Antwoordnota  
Uitvoeringsbesluiten

Zuid-West 380 kV Oost

30 mei 2024

**Magnetic field zone calculation between towers 1113 to 1117, with focus on the new modification at tower 1115 (Project: 10298323 ZWO380)**

Bijlage 1 – magneetveldzones bestaande situatie en tijdelijke 150kV verbinding

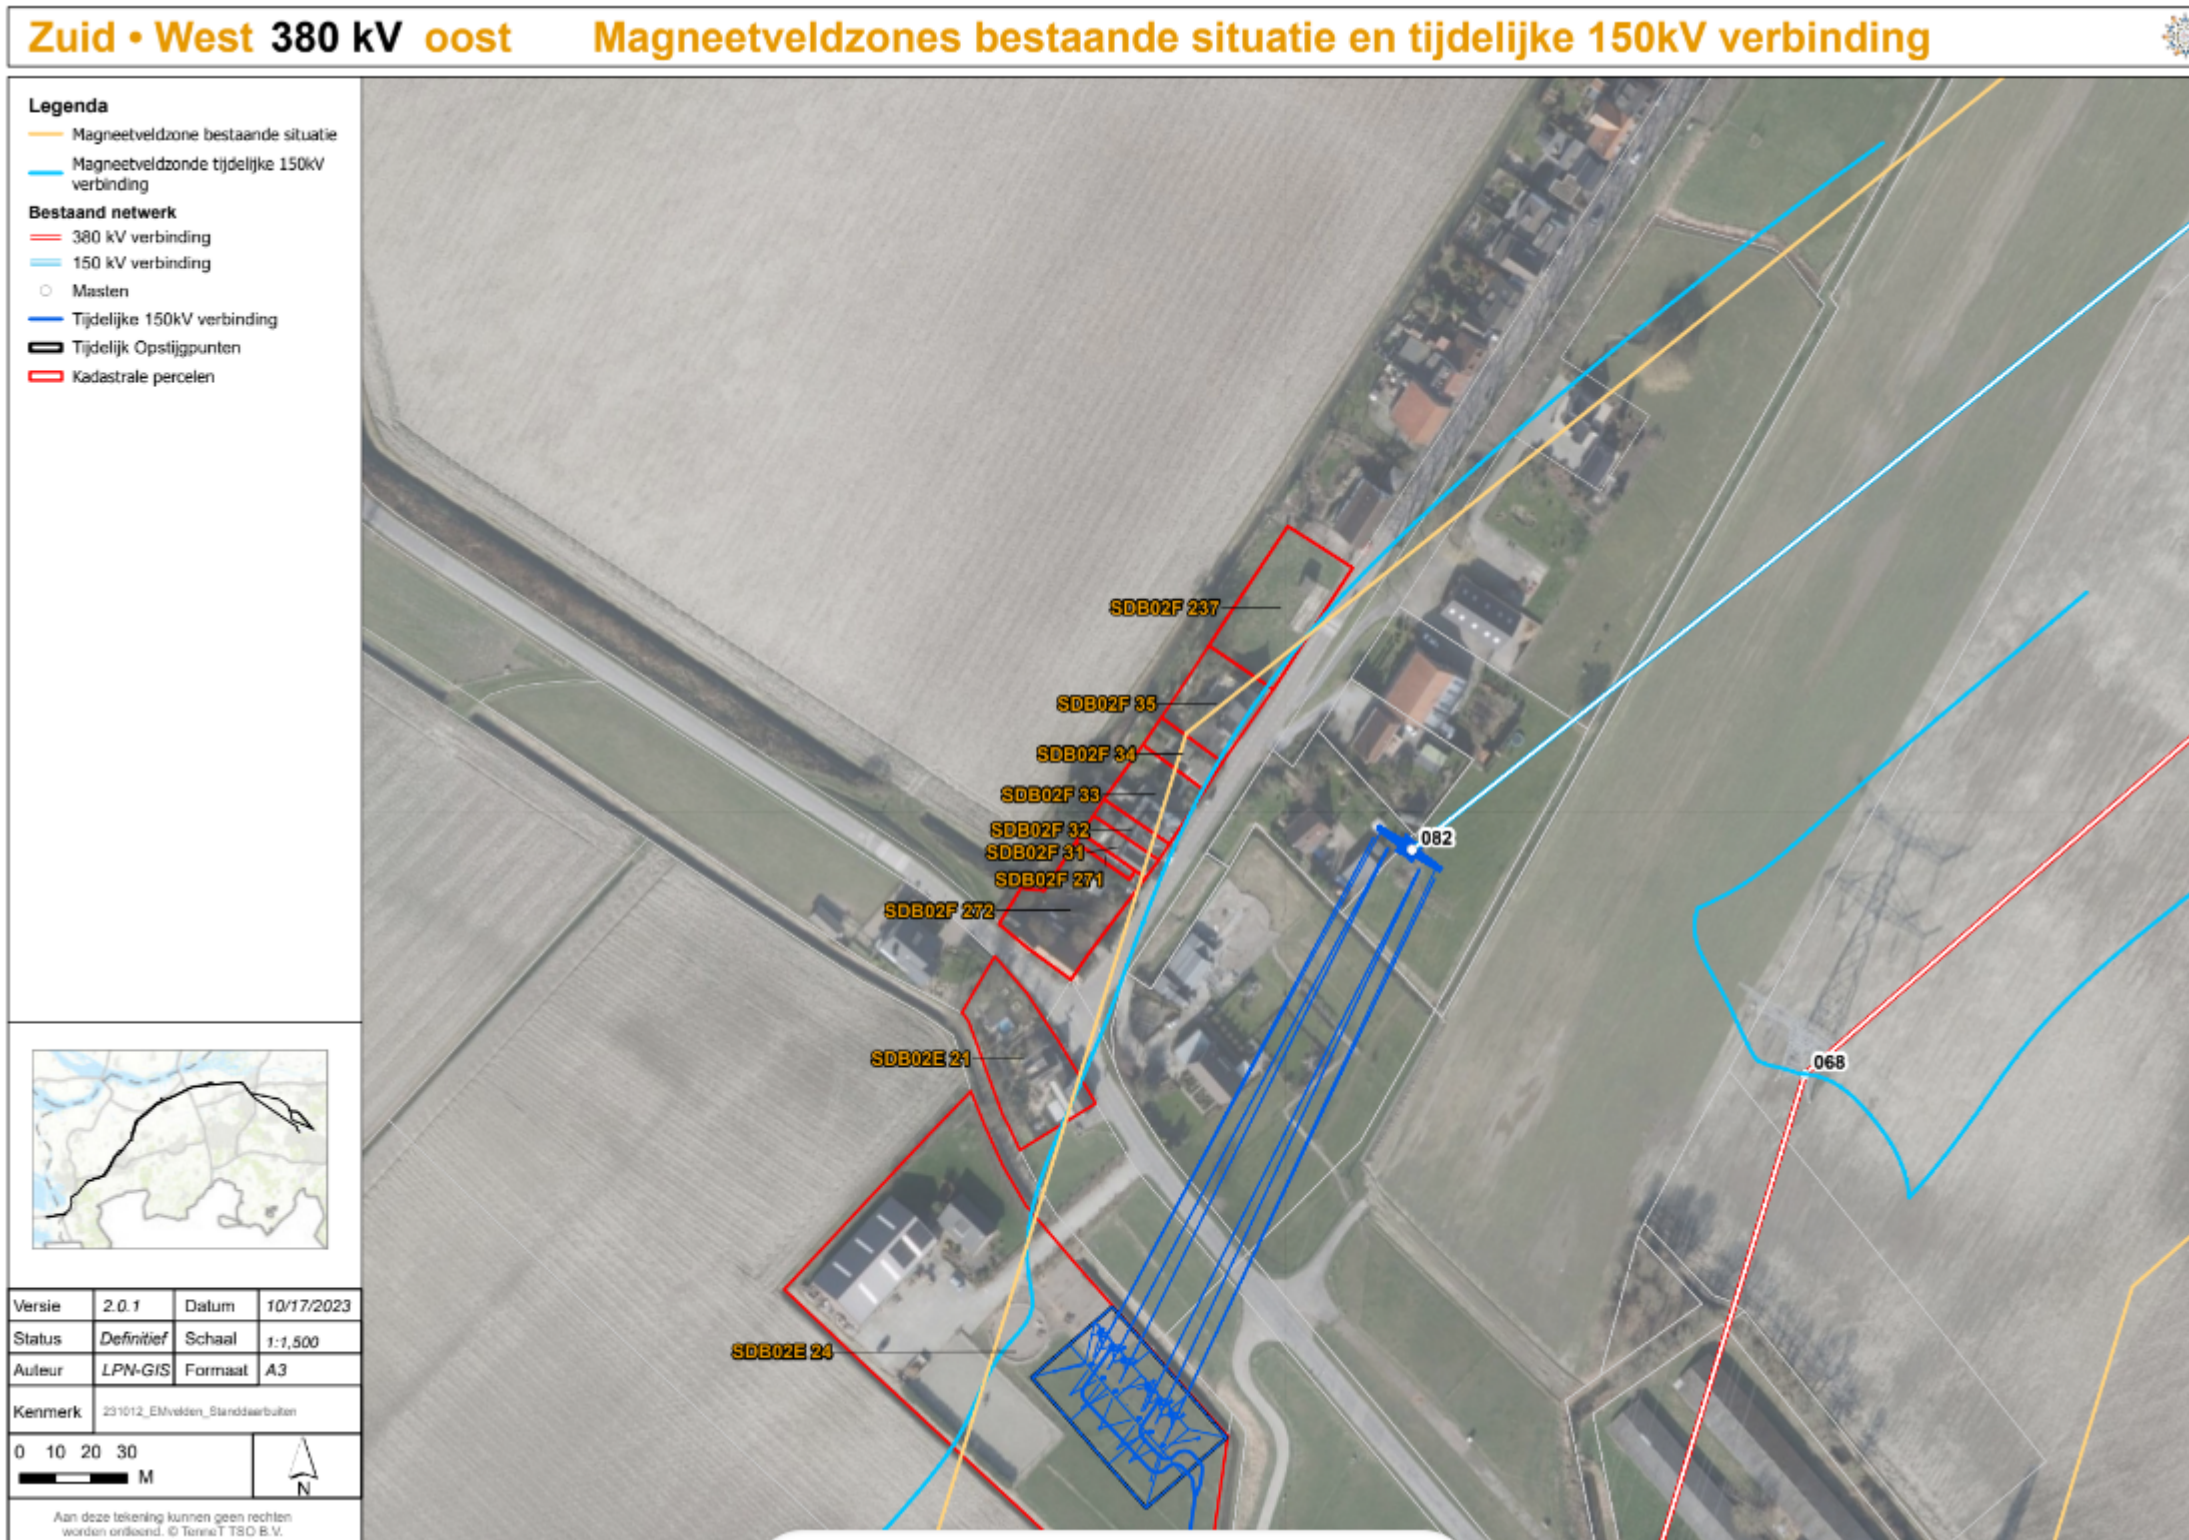
4. Indiener verwacht dat bij de (tijdelijke) verplaatsing van de 150 kV-verbinding ook het magneetveld zal verschuiven. Indiener vraagt hiervan een overzicht en duidelijkheid over de gevolgen hiervan voor omwonenden.	<p>Indiener benoemt in dit geval de (tijdelijke) verschuiving van de magneetveldzone van de 150kV-verbinding. Vanwege mogelijke gezondheidsrisico's van magneetvelden bij een hoogspanningsverbinding heeft de minister voor Klimaat en Energie een (herijkt) voorzorgbeleid voor magneetvelden vastgesteld op 21 april 2023 (bron: <a href="#">Herijkt voorzorgbeleid   RIVM</a>). De gemeente merkt op dat het Inpassingsplan Zuid-West 380 kV-Oost, waarin de basis is opgenomen voor het mogen realiseren van een tijdelijke hoogspanningsverbinding, is vastgesteld vóór deze herijking.</p> <p>Artikel 5 van het Inpassingsplan bevat de regels ten behoeve van de tijdelijke verbinding aan de Sluissedijk.</p> <p>De planregels uit artikel 5 van het Inpassingsplan gaan niet in op een toets aan een magneetveldzoneberekening.</p> <p>Desalniettemin hecht de gemeente er waarde aan dat het aantal gevoelige bestemmingen / woningen in de magneetveldzone niet toeneemt ten gevolge van een tijdelijke 150kV-verbinding.</p>	Nee

<p>In dit geval heeft TenneT ten behoeve van de vaststelling van het Inpassingsplan berekeningen uitgevoerd van het magneetveld van de bestaande situatie aan de Sluissedijk én de tijdelijke situatie. Deze berekeningen zijn als bijlage 9 bij de toelichting van het Inpassingsplan opgenomen.</p> <p>TenneT heeft naar aanleiding van de zienswijze voor de betreffende locatie de gevolgen op het magneetveld inzichtelijk gemaakt. Van de situatie ter plaatse van de bestaande en tijdelijke situatie van de 150kV-verbinding is een kaartbeeld gemaakt (zie bijlage 1). Op basis van dit kaartbeeld blijkt dat de magneetveldzone in de tijdelijke situatie iets afwijkt van de bestaande zone, maar niet leidt tot andere/extra woningen in de (tijdelijke) magneetveldzone. Op basis van het vigerende beleid is het nemen van maatregelen dan ook niet nodig.</p> <p>De wijziging van de magneetveldzone in de tijdelijke situatie heeft voor het perceel van indiener geen nadelige gevolgen. De zone komt zelfs iets verder weg te liggen. Voor het perceel Oudendijk 6 is wel sprake van een vergroting van de zone over het woonperceel. De vergroting van de zone leidt echter niet tot een nieuwe gevoelige bestemming. De huidige magneetveldzone raakt de woning aan de Oudendijk 6 immers al.</p>

**Figure 1-1 Zoomed in overview of tower 1115 tower positions between 2022-10-21 VKA 2.0.1/Rev6 and the Latest: 2024-03-15 VKA2.0.1/Rev 7.**

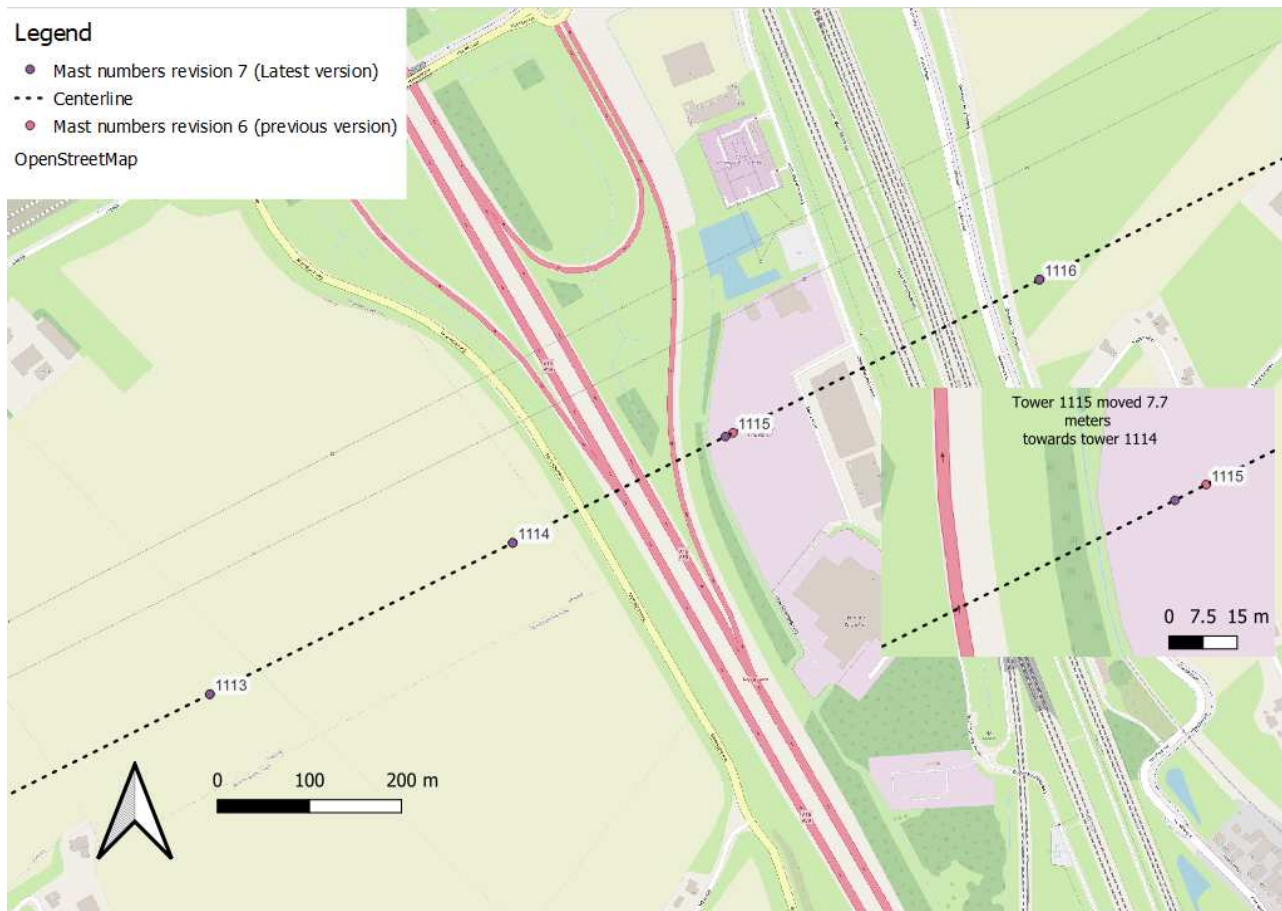
<p>2.Indiener verzoekt mast 1115 zoveel mogelijk aan de rand van het perceel, in westelijke richting, te plaatsen. De ruimte tussen de mast en het hek aan westelijke zijde is volgens indiener nauwelijks bruikbaar voor opslag, plaatsing zoveel mogelijk aan de rand leidt volgens indiener tot de minste hinder.</p>	<p>Het gekozen tracé voor hde hoogspanningsverbinding Zuid-West 380kV Oost is tot stand gekomen op basis van een zorgvuldig en intensief traject. De toenmalige minister van Economische Zaken heeft in juli 2017 een Voorkeurstracé (VKA) vastgesteld voor het nieuwe hoogspanningstracé tussen Rilland en Tilburg. De ligging/het verloop van het tracé zijn vastgelegd in het Inpassingsplan Zuid-West 380kV Oost (bestemmingsplan op rijksniveau). De ligging/het verloop van de nieuwe hoogspanningsverbinding staat in het kader van de ontwerpbesluiten dan ook niet ter discussie. De ontwerpbesluiten geven een nadere invulling aan het gekozen tracé en laten zien waar bepaalde functies en bouwwerken ontwikkeld worden en waar welke werkzaamheden worden uitgevoerd en op welke wijze. Deze zienswijze heeft geen betrekking op de hartlijn van het tracé, maar op de locatie van mastpositie 1115 in de hartlijn.</p> <p>In de zienswijze wordt voorgesteld om binnen de grenzen van het vastgestelde tracé de mastlocatie 1115 op te schuiven. Door TenneT is beoordeeld of aan het verzoek van indiener kan worden meegewerkt.</p> <p>De Gemeente begrijpt dat mastlocatie 1115 bepaald was met inachtneming van de aanwezigheid van een aanwezige compartimentskering met (waterschaps)code DWK00786.</p> <p>Na het positioneren van deze mast is de beschermingszone van de compartimentskering gewijzigd, waardoor de zone smaller is geworden.</p> <p>Uit een beoordeling van de situatie ter plekke blijkt dat er binnen het vastgestelde tracé mogelijkheden zijn om de mast 7,70 m westwaarts te schuiven. Dit is de maximaal mogelijke verschuiving omdat de heipalen ten behoeve van de fundering van de mast anders binnen de grenzen van de beschermingszone van de compartimentskering komen te liggen. De voorgestelde verschuiving leidt niet tot wijzigingen van de naastgelegen velden en mastlocaties en er is ook geen sprake van een wijziging in het verloop van de magneetveldzone (zie bijlage 2). De wijziging blijft binnen de grenzen van het Inpassingsplan Zuid-West 380kV Oost. Daarnaast zijn er ook geen negatieve effecten op gronden of functies van derden. Door TenneT wordt aangegeven dat op bovenstaande wijze tegemoet kan worden gekomen aan het voorstel in de zienswijze.</p> <p>Op basis van de informatie van TenneT heeft de gemeente Moerdijk beoordeeld of de voorgestelde wijziging niet leidt tot onevenredige aantasting van andere belangen/belanghebbenden. Weliswaar komen de geleiders iets lager bij het pand aan de</p>	Ja

<p>Spoordreef 2 te hangen, maar omdat er sprake is van voldoende hoogte tussen de geleiders en het dak van dit pand, is er geen sprake van een onevenredige aantasting van de belangen van de eigenaar en gebruiker(s).</p> <p>De gemeente Moerdijk is van mening dat het doorvoeren van deze wijziging tegemoet wordt gekomen aan de wensen van indiener. De gemeente Moerdijk heeft voorgesteld om mee te werken aan de verzochte wijziging en heeft TenneT verzocht om de betreffende bijlagen van de aanvraag hierop aan te passen. Dit betekent dat in de bijlagen de volgende wijzigingen zijn doorgevoerd:</p> <p>A.1 Mastenlijst gemeente moerdijk Coördinaten aanpassen A.4AA Overzichtskaart gemeente moerdijk Aanpassen locatie 1115 B.1 Lengteprofiel gemeente moerdijk Aanpassen locatie 1115 B.2 Definitief ontwerp fundaties hoekmasten mastenlijst verwerkt in rapportage B.8 Definitief ontwerp fundaties steunmasten mastenlijst verwerkt in rapportage F.1 002.678.00 1273064 Memo impact op M-veld n.a.v. wijziging mast 1115</p>

DNV has been requested to re-calculate and update the specific magnetic field zones in accordance with the previous version of the “*Handreiking voor het berekenen van de specifieke magneetveldzone bij bovengrondse hoogspanningslijnen, versie 4.1 van 26 oktober 2015*” due to new modification(s) made along the combi high voltage line Rilland – Tilburg 380/150 kV (RLL-TLB 380/150), which was submitted and approved by TenneT back in 2022. Thus, the re-calculated area of focus is between towers 1113 to 1117 nearby the modification at tower 1115, which is moved in the direction towards mast 1114 by 7.7-meters, as shown in Figure 1-1:
